改善箇所説明図②

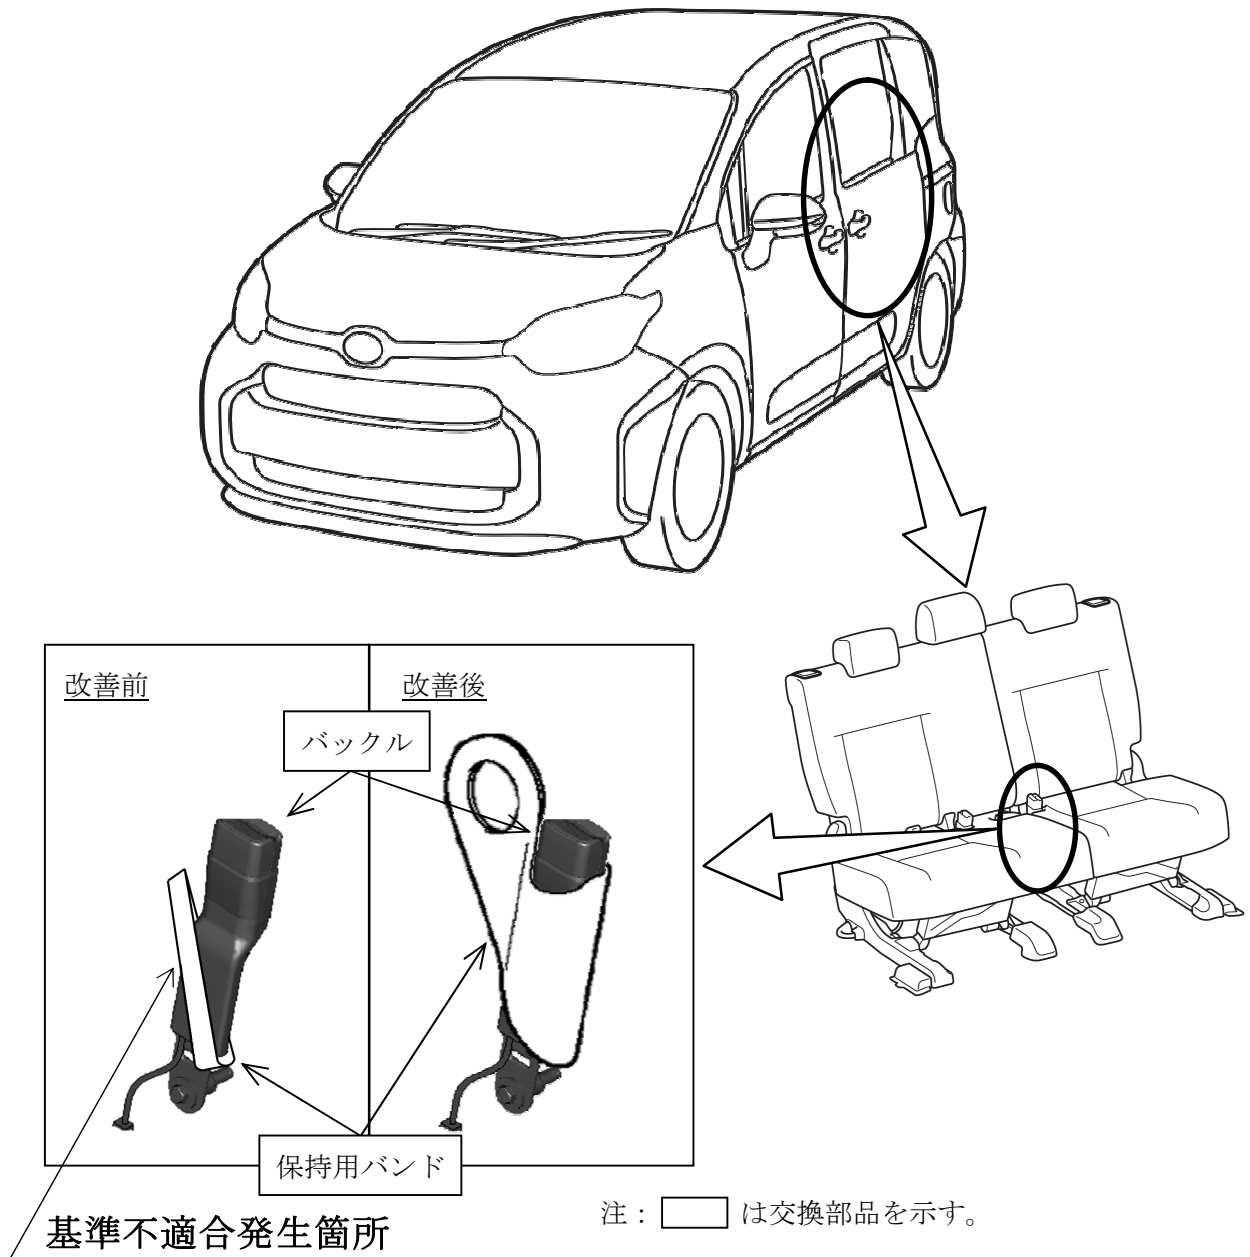
後部左用座席ベルトのバックルにおいて、保持構造が不適切なため、座席内部に落ち込んで座席リクライニングができなくなることがある。その状態でリクライニング操作を行うと、バックルが損傷して当該座席ベルトが正しくロックできず、最悪の場合、走行中にベルトが外れるおそれがある。

全車両、車台番号を確認するとともに、一部車両に対しては、バックル取付部の保持用バンドを点検し、対象となる場合は当該バンドを対策品に、バックルを新品に交換する。

識別：改善済車両には、車台番号打刻位置の左側に黄色ペイントを塗布する。
